Anders Povlsen	2
Anders Povlsen 2	3
By og Land Greve	10
Danmarks Naturfredningsforening Høje-Taastrup	13
Danmarks Naturfredningsforening Vallensbæk-Ishøj	16
Danske Regioner	24
DSB	26
Elisa Hansen	28
Erhvervsflyvningens Sammenslutning	31
Erhvervsflyvningens Sammenslutning 2	32
Ewa Povlsen	33
Gjeddesdal Gods	35
Grundejerforeningen Lavendelvej II	41
Henrik Bruun	47
HOFOR	49
Høje-Taastrup Kommune	55
Ishøj Kommune	57
Johanne Kehler	60
Københavns Kommune	61
Lennart og Nils Marstrand	62
Lina Knuth-Winterfeldt	64
Metroselskabet	66
Steffen Houlberg mfl.	67
Torslunde-Solhøj Bylaug	70

Høring af forslag til bekendtgørelse om landsplandirektiv for areal til højspændingsstation i Høje-Taastrup Kommune og kabelovergangsmaster i Ishøj Kommune – frist 16. december 2025

Plan- og Landdistriktsstyrelsen igangsætter hermed høring af forslag til bekendtgørelse om landsplandirektiv for areal til højspændingsstation i Høje-Taastrup Kommune og kabelovergangsmaster i Ishøj Kommune med tilhørende miljøvurdering.

Principskitse for beplantning og indretning i driftsfasen

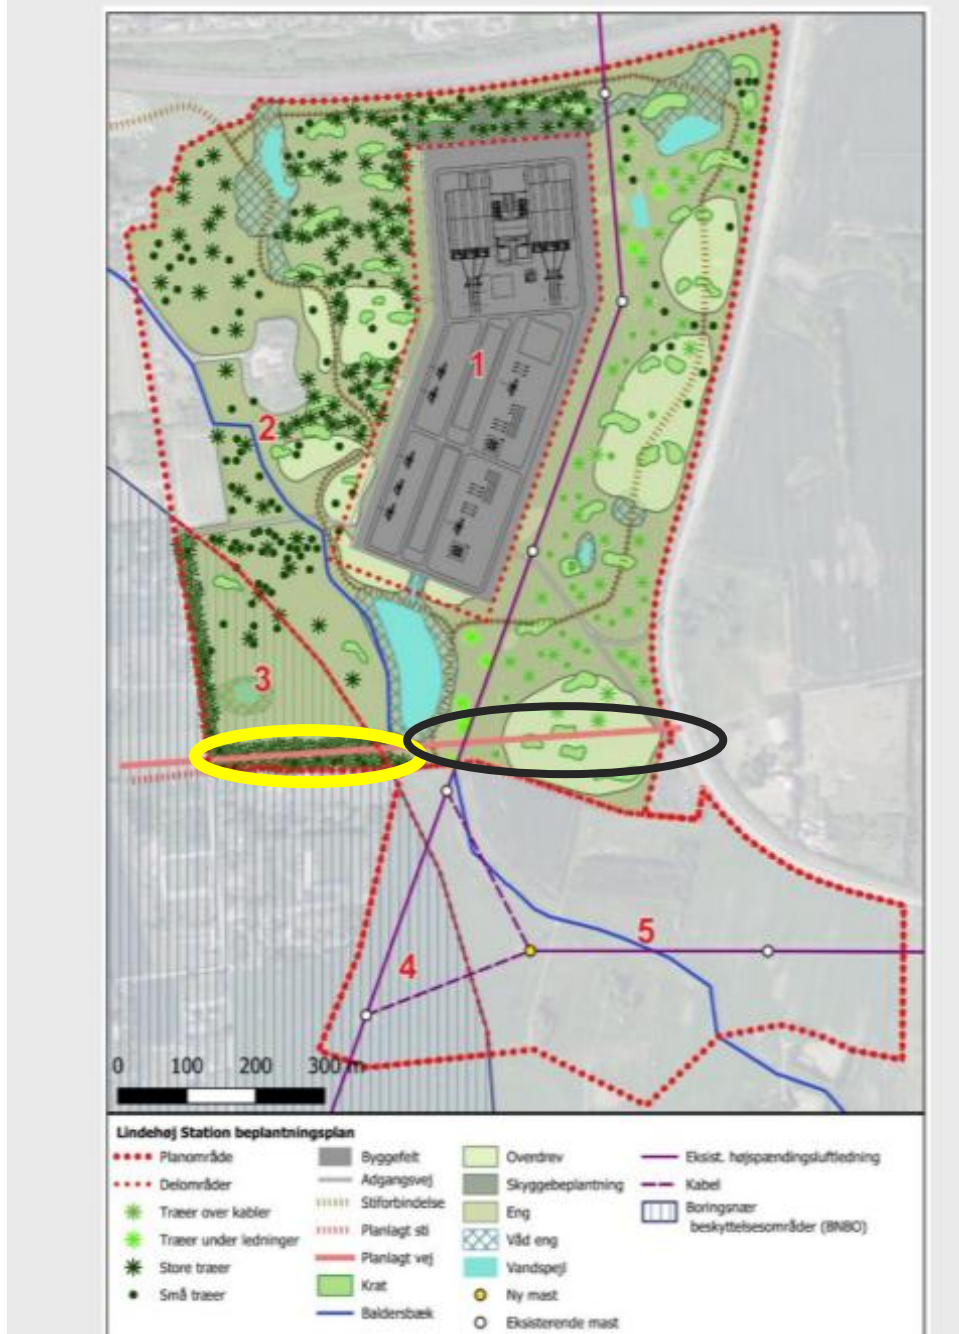
Indledning: Til borgermødet d. 20 november i Høje Tåstrup blev der fremvist nedenstående beplantningsplan. På nuværende tidspunkt er der kun planlagt beplantning på begge sider af nyanlagt vej tættest ved bebyggelsen i Solhøj (Område markeret med gul cirkel).

Kommentar: Der ønskes tæt beplantning på begge sider af den nyanlagte vej på hele stykket (Området der ønskes tilføjet er markeret med sort cirkel). Dette ønskes for at beskytte beboerne i Solhøj mod Syd samt Torslunde primært for den øgede støj men også for at mindske de visuelle gener.

Bedre placeringer inden for OSD

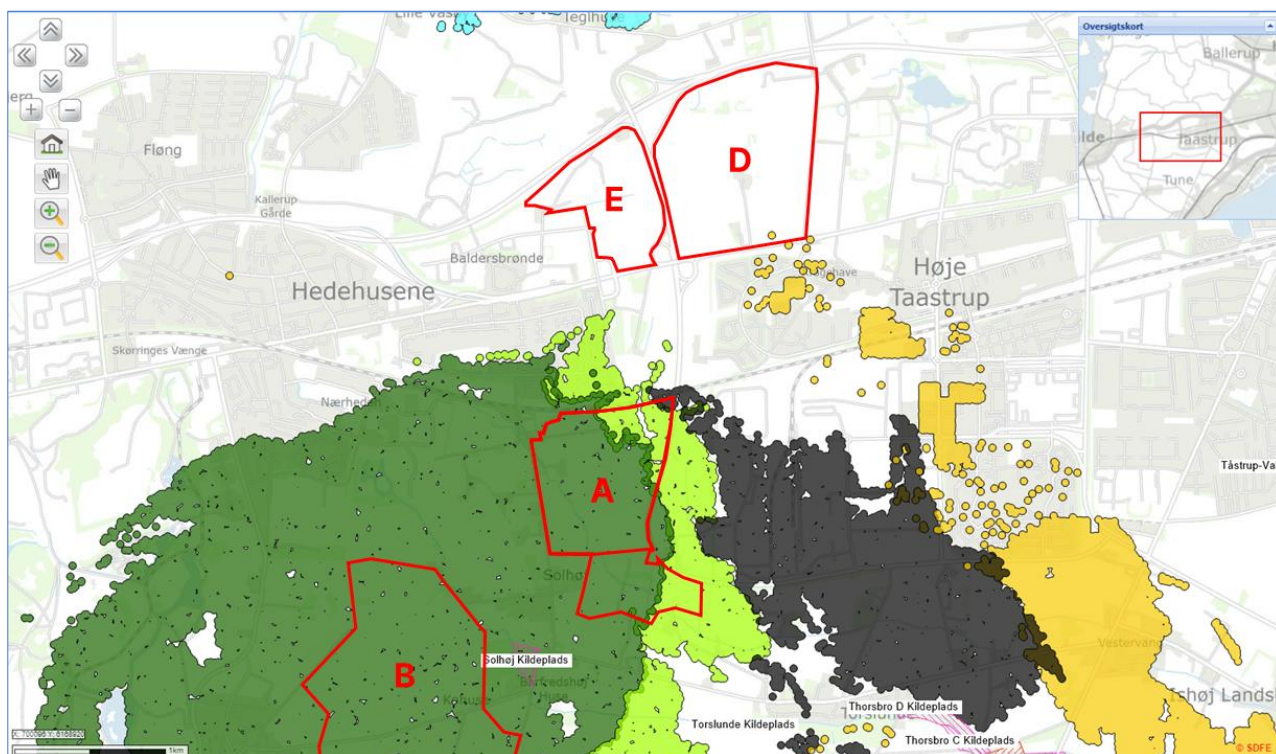
HOFORs konklusion på ovenstående punkter er, at det ikke er umuligt at placere stationen uden for OSD på Avedøre Holme. Det er mere bekvemt for Energinet med placeringen ved Solhøj, men valget af en bekvem løsning på bekostning af grundvandsinteresser ligger efter HOFORs bedste overbevisning ikke inden for intentionerne med BEK nr. 1697 af 21/12/2016, hvorfor HOFOR ikke finder, at det er *"godtgjort, at der er en særlig planlægningsmæssig begrundelse for placeringen, herunder at lokalisering uden for de nævnte områder er undersøgt og ikke fundet mulig"* jf. vejledning til samme bekendtgørelse.

Ud over afvisningen af en placering af stationen uden for OSD på Avedøre Holme indeholder den supplerende grundvandsredegørelse flere andre svagheder og fejl.

Bilag 2 - Principskitse for beplantning og indretning i driftsfasen

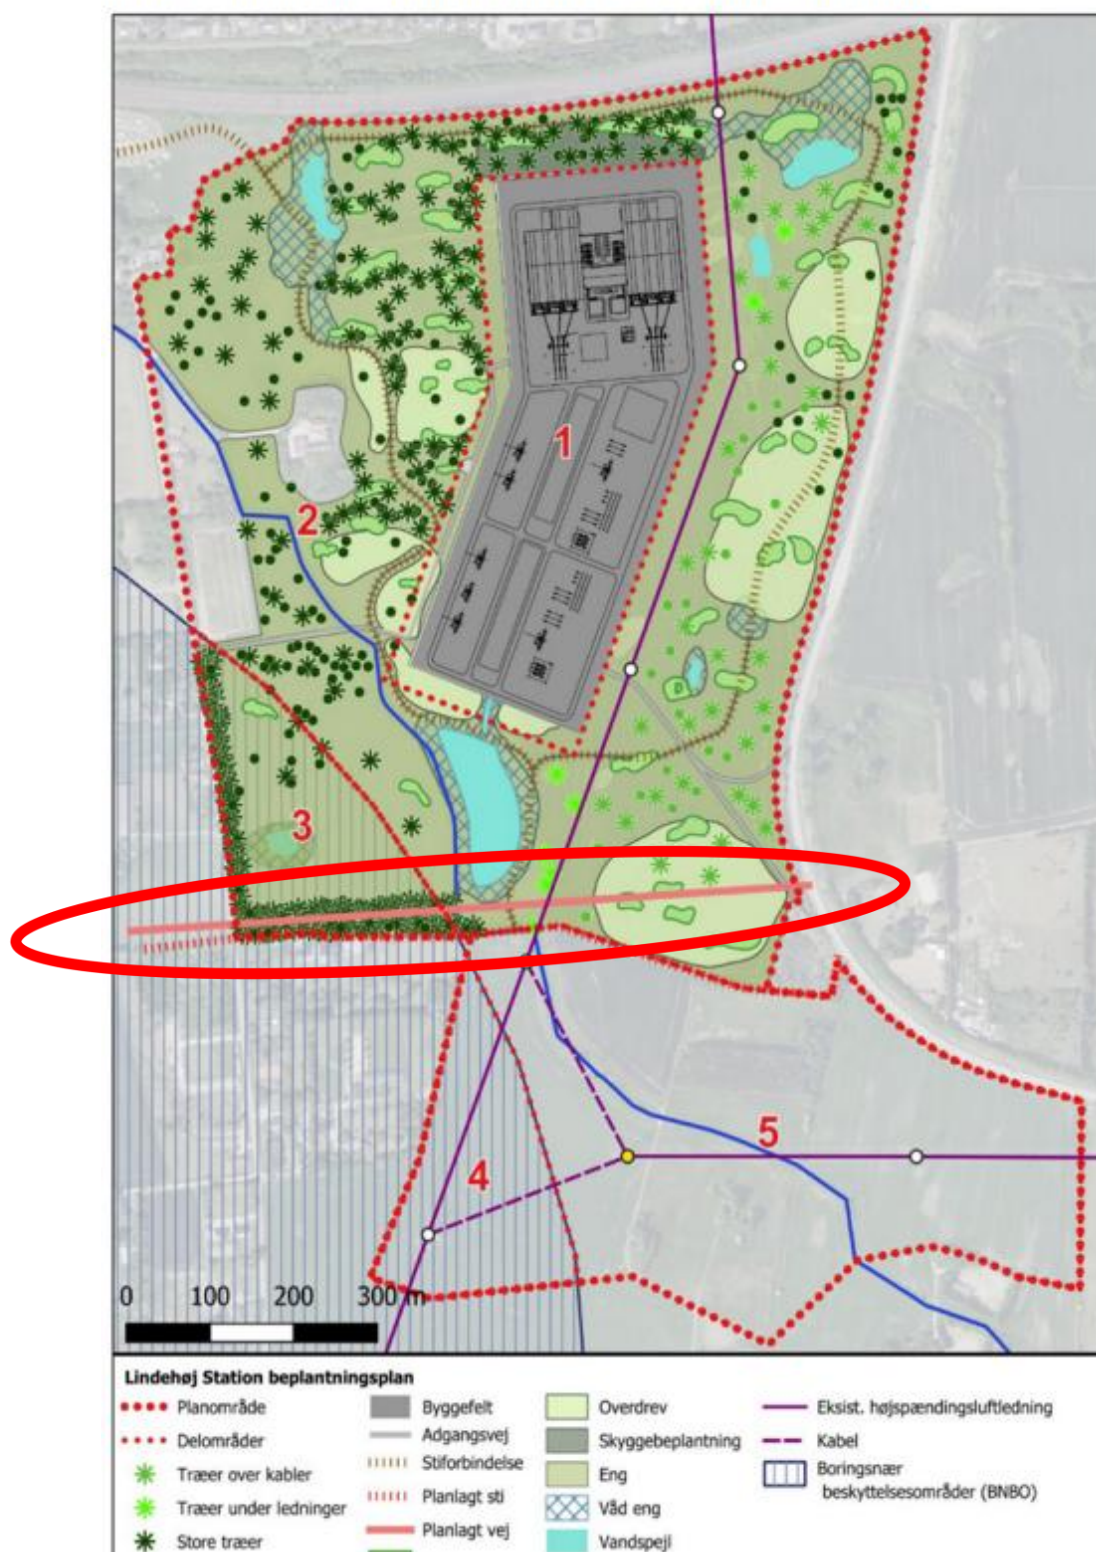
Det fremgår, at der skal etableres en adgangsvej jf. landsplansdirektivets bilag 2 (markeret herunder med rød ellipse), punktet er desværre uklart formuleret, således at den orange streg, der fremgår som en ny vej på bilag 2, kunne opfattes som en vej der må etableres direkte igennem BNBO, hvor imod det i landsplansdirektivets redegørelse fremgår, at det er en vej, der er beliggende i det allernord-vestligste hjørne af delområde 3. HOFOR opfordrer til, at det bliver gjort entydigt, at det kun er adgangsvejen oppe nordpå, der er tilladt i BNBO området. Hvis det mod forventning er planen at etablere en vej direkte på tværs af delområde 3, mener HOFOR, at grundvandsredegørelsen lider af væsentlige mangler, da der er en indbygget risiko for vejsalt på en sådan vej

Figur 2. Bilag 2 fra landsplansdirektivet med fremhævelse af en planlagt vej, der ikke er beskrevet i grundvandsredegørelsen eller i brødteksten for direktivet
